Reequipamento do Parque Eólico de Cabeço Alto

AIA n.º 3794

Apreciação da exposição apresentada em sede de audiência prévia sobre a proposta de Declaração de Impacte Ambiental

Figura 1. Implantação do AG9 (a remover) e do AG1 (a construir). Verifica-se um deslocamento geral para NE do ponto central da fundação do novo AG1 relativamente ao AG9.

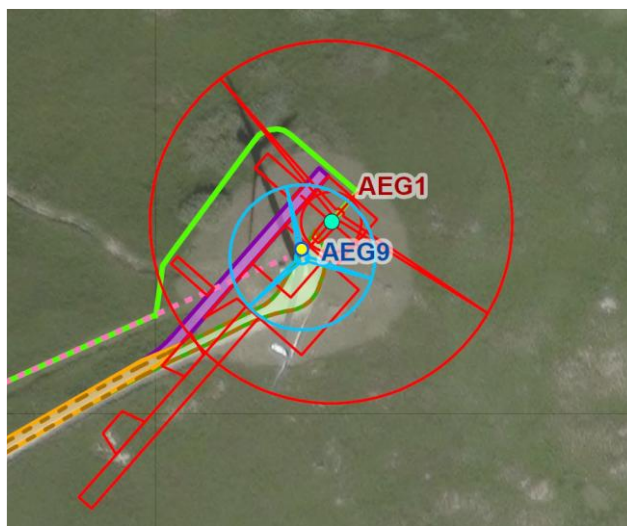
Entre outros aspetos, refere que a eventual realocização do aerogerador AG1 para poente, implicaria um aumento significativo do aterro na zona de apoio das pás, atendendo à sua localização numa encosta com declive acentuado, bem como numa escavação mais expressiva na extremidade da área destinada à montagem da lança da grua principal.

No EIA, relativamente ao aerogerador AG1, é referido que “(...) A localização do AG 1 coincide com a localização do atual aerogerador AG9, à exceção de alguns metros de diferença, estando prevista a remoção integral da fundação existente. Esta posição teve em conta o recurso eólico do local, mas também a minimização de movimentação de terras, como descrito no projeto civil. Procurou-se também evitar a criação de grandes taludes e que houvesse, tanto quanto possível, uma transição gradual em relação ao caminho existente (...)”. O excerto sublinhado é demonstrado na figura seguinte, na qual se constata o deslocamento para NE da fundação do novo aerogerador AG1, permitindo verificar que o ponto central da fundação se localiza a NE do ponto central do aerogerador existente AG9.

A nova fundação tem um diâmetro superior ao da atual fundação do aerogerador AG9. A nova plataforma também terá maiores dimensões que a utilizada para a implantação do existente AG9.

A localização do afloramento a preservar localiza-se muito próximo das áreas dos trabalhos de construção do novo aerogerador AG1. Nestes termos, considera-se que a proposta de redação é demasiado flexível por sobrepor os requisitos construtivos aos valores geológicos e, por conseguinte, não garantir a preservação do afloramento de migmatitos (Figura 2).

Adicionalmente, o deslocamento para NE do novo aerogerador AG1 aproxima a sua fundação do afloramento de migmatitos.

Mais se considera que quer a nova fundação e especialmente a plataforma associada podem afetar o afloramento em causa, como mostra a planta de condicionantes anexa às alegações.

Assim, afigura-se necessária e pertinente a medida de minimização n.º 2, pelo que a mesma se manteve na versão final da DIA.

Figura 3. Implantação do AG5 (a remover) e do novo AG3 (a construir). Verifica-se um deslocamento geral para W do ponto central da fundação do novo AG3 relativa ao AG5.

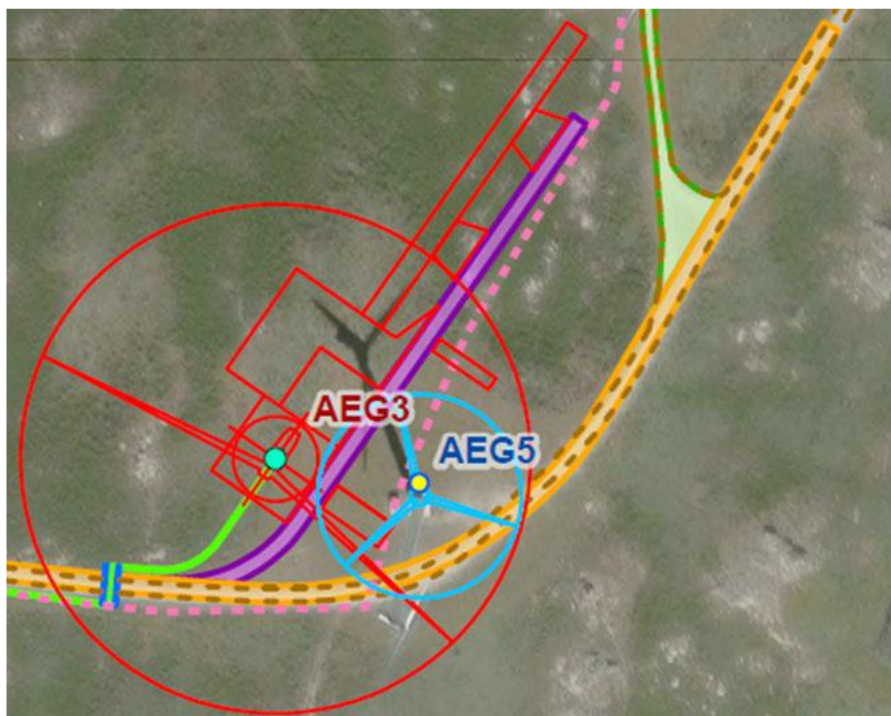
O proponente esclarece que o desenho das plataformas foi desenvolvido de forma a evitar, sempre que tecnicamente viável, a interferência com os afloramentos rochosos identificados. No caso particular do aerogerador AG3, a solução de implantação atual não interfere com o afloramento de granito anatótico referido.

No caso do aerogerador AG3, da análise da Figura 3 verifica-se que relativamente ao existente aerogerador AG5, o ponto central da fundação foi deslocado para oeste.

O deslocamento aproxima a implantação do novo aerogerador AG3 do afloramento de granito anatótico com migmatitos associados, visível na Figura 3 um pouco mais a oeste. Neste caso, a distância entre a fundação e o afloramento parece ser maior que no caso do novo aerogerador AG1, pelo que se admite que não seja afetado durante a implantação do aerogerador AG3.

Ainda assim, para preservar ambos os afloramentos próximos dos novos aerogeradores AG1 e AG3, considera-se que devem ser previamente delimitados e adotados, em obra, especiais cuidados construtivos para não os afetarem.
